RELAZIONE GEOLOGICA, MODELLAZIONE SISMICA E VALUTAZIONE DEGLI SCENARI DI RISCHIO IN CASO EMERGENZIALE

**Valutazione del progetto relativo alla realizzazione di
una piattaforma per il trattamento e la depurazione di
rifiuti liquidi non pericolosi – progetto presentato dalla
ditta Wash Italia S.p.A**

COMUNE DI NERETO

Villa Rosa di Martinsicuro (TE), 21 novembre 2019

Figura 15 Scheda pozzo

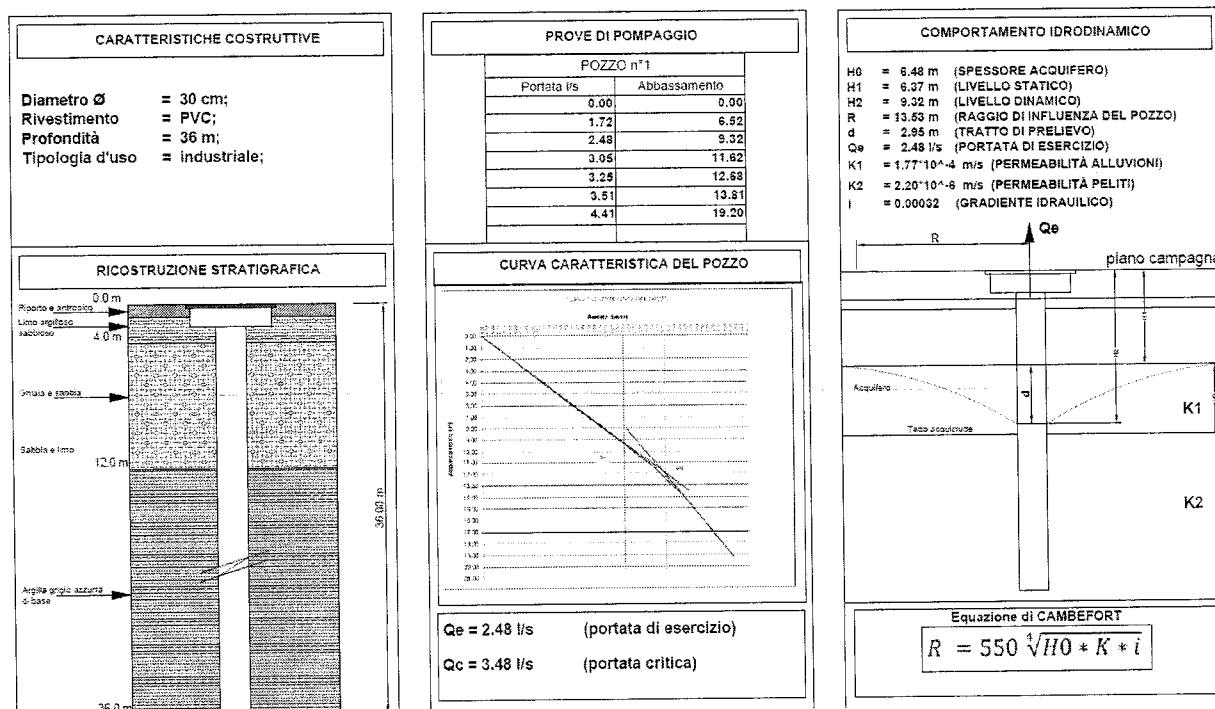
È una considerazione molto importante, in quanto essi non possono essere attivati oltre la portata indicata. Non solo, essi non possono essere attivati in contemporanea, in quanto i raggi di influenza dei pozzi potrebbero interferire tra di loro e creare ulteriori flussi turbolenti e annullare l'operatività del pozzo. Basta consultare le schede pozzo fornite per notare che i raggi di influenza potrebbero interferire tra loro. Si riporta, a titolo esemplificativo una scheda pozzo per leggere il valore R (raggio di influenza). L'interferenza potrebbe creare una contaminazione, nel caso di inquinamento.

Si fa presente che lo studio condotto dalla Wash Italia S.p.A. è stato realizzato su un'unica campagna di monitoraggio, mentre è buona norma, al fine di restituire un dato significativo dell'andamento piezometrico, realizzare almeno n. 2 campagne di monitoraggio, una nel periodo estivo ed una nel

Figura 16 Linee isopleze

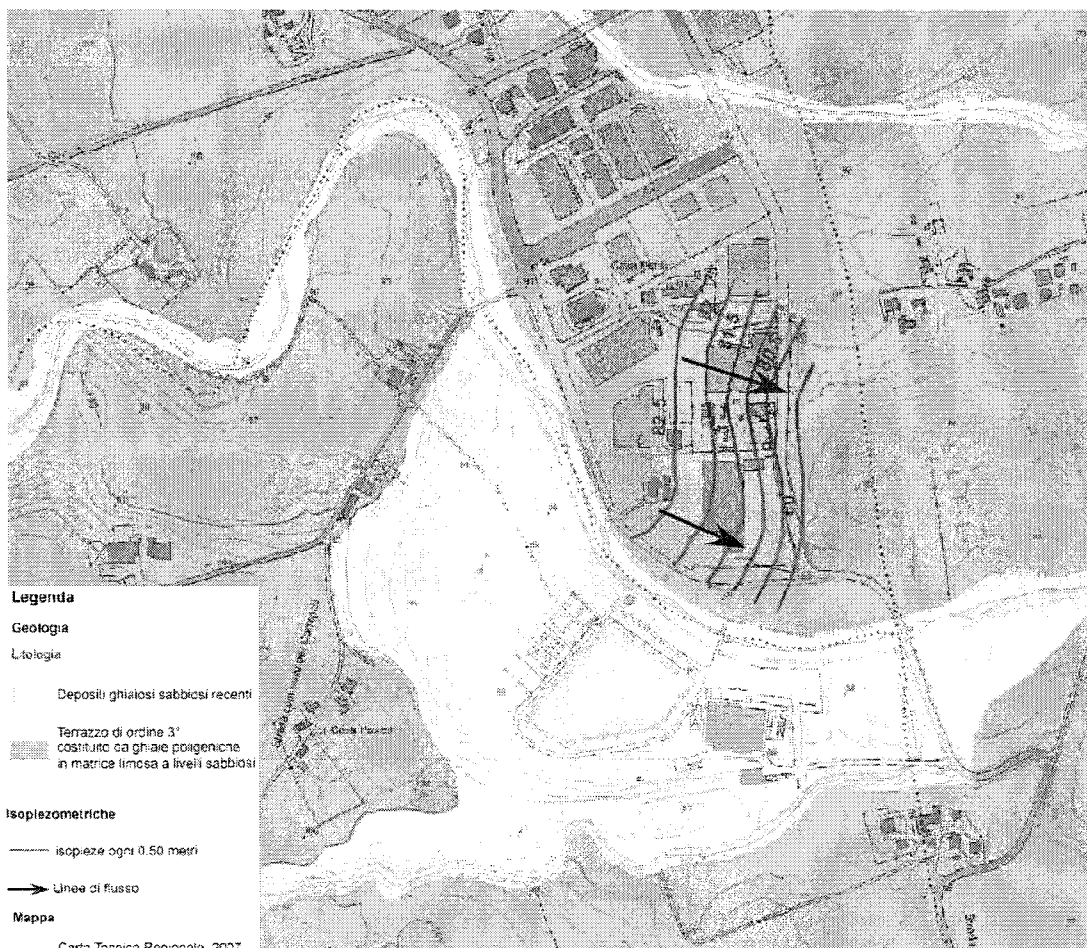
La figura seguente è tratta dal documento citato, in cui si riporta l'andamento della falda. Pertanto, se la falda fosse collegata all'asta torrentizia, potrebbero verificarsi eventi esondativi, come già accaduto in passato.

Tale affermazione viene condivisa dal sottoscritto, soprattutto in considerazione degli eventi esondativi che hanno interessato l'area sia nel 1978 sia nel 2011 e 2013. Si fa presente che non è stato possibile reperire materiale documentativo relativo all'anno 1978, ma il sottoscritto ha ritenuto utile consultare gli annali idrologici tratti dal portale internet del Servizio Idrografico Mareografico della Regione Abruzzo, in considerazione del fatto che in quell'anno il fiume esondò provocando la morte di n. 2 persone.

Figura 21 Distanza dell'impianto dal corso d'acqua pari a 119,91 m

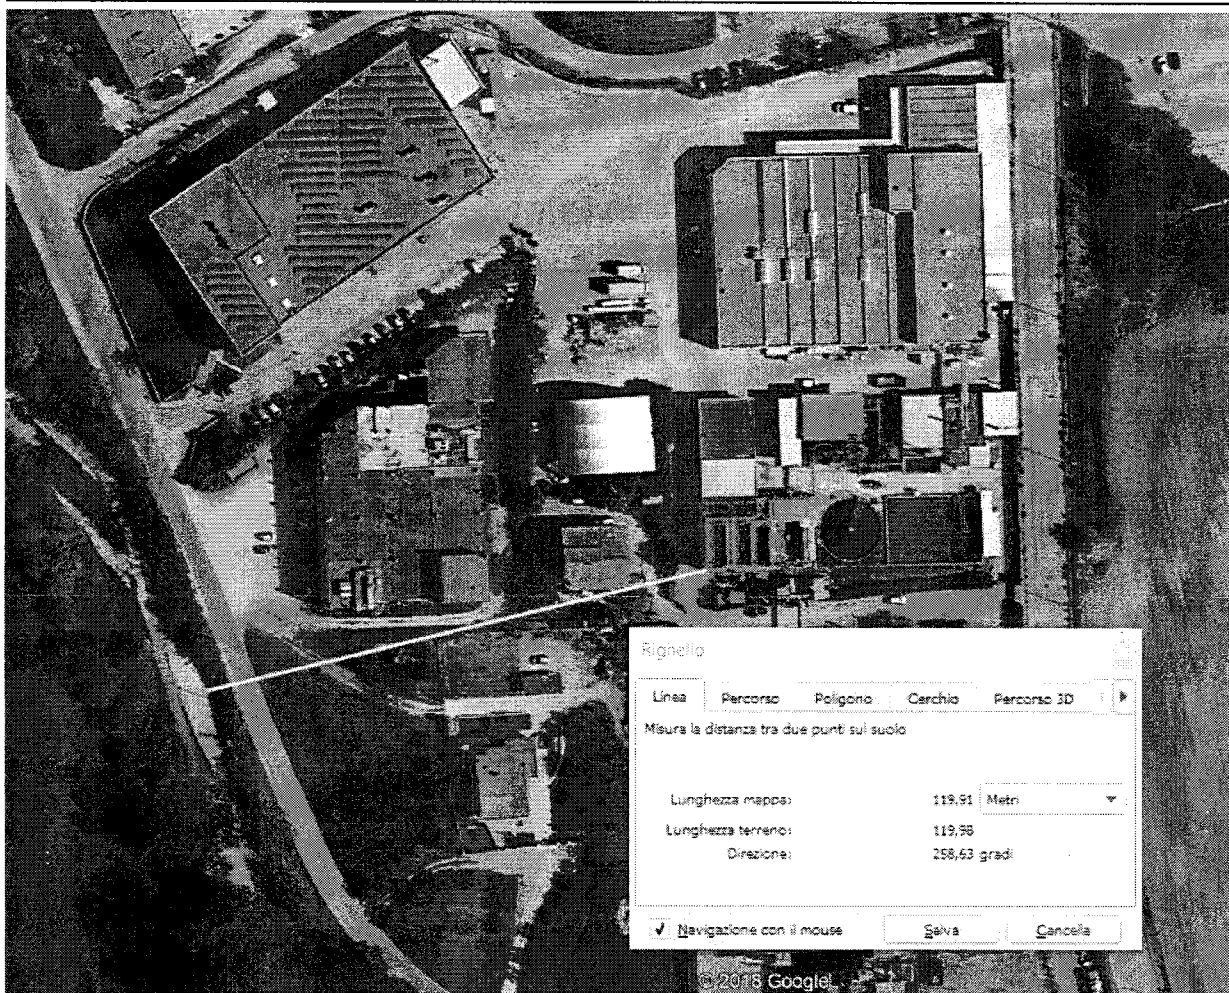
L'impianto dista 119,91 m dal corso d'acqua, pertanto non rispetta le distanze minime di tutela.

Figura 42 Scheda pozzo

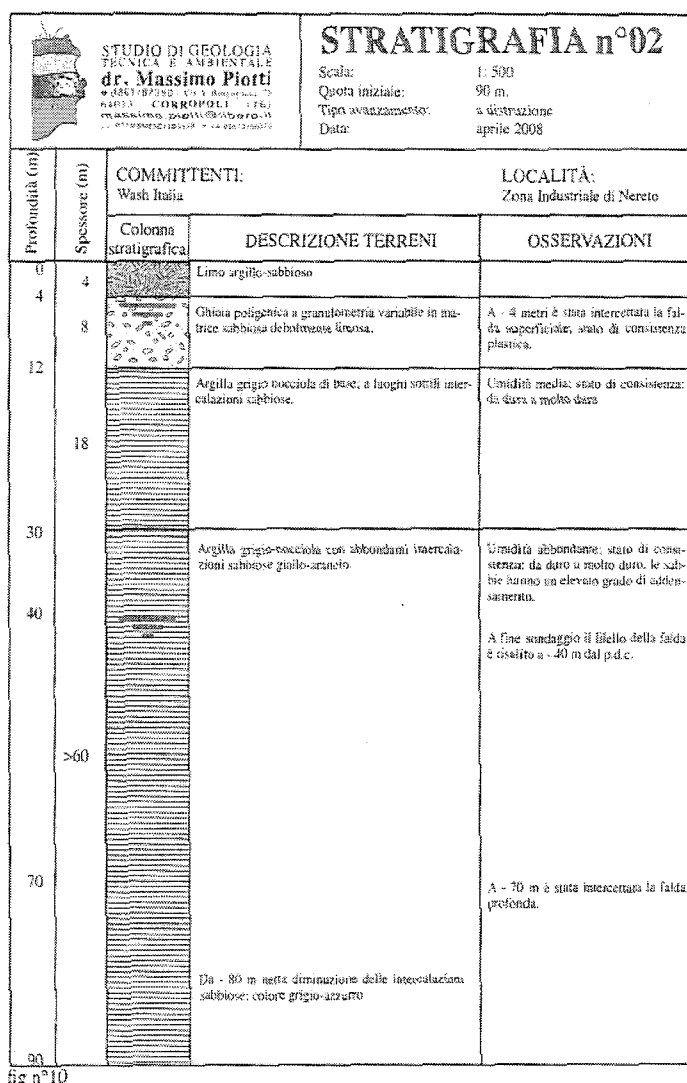
- dal documento "Relazione tecnica e idrogeologica per richiesta autorizzazione di campo pozzi di emungimento di acqua freatica per uso industriale ubicati nella zona industriale di Nereto" risulta che non esiste una sola falda ma due falde. È evidente dalla scheda sondaggio di seguito:

Figura 43 Fasce di rispetto fluviali

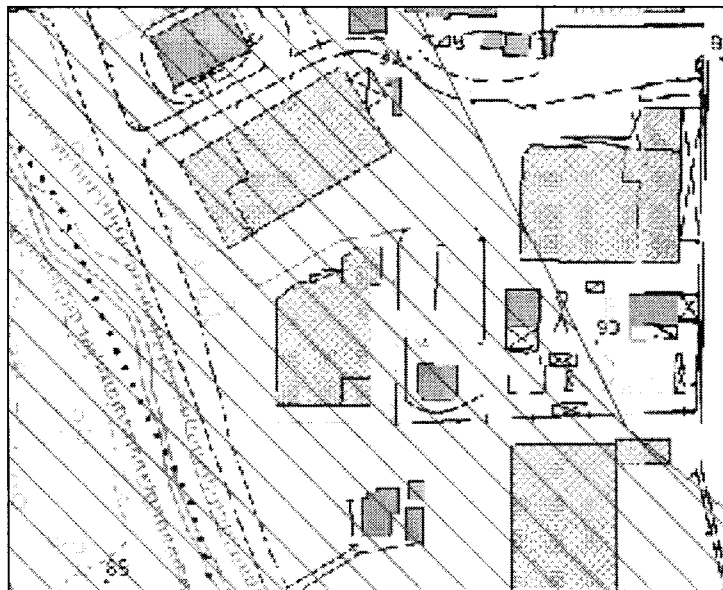
Si fa presente che l'impianto dista 119,91 m dal corso d'acqua, pertanto non rispetta le distanze minime di tutela.
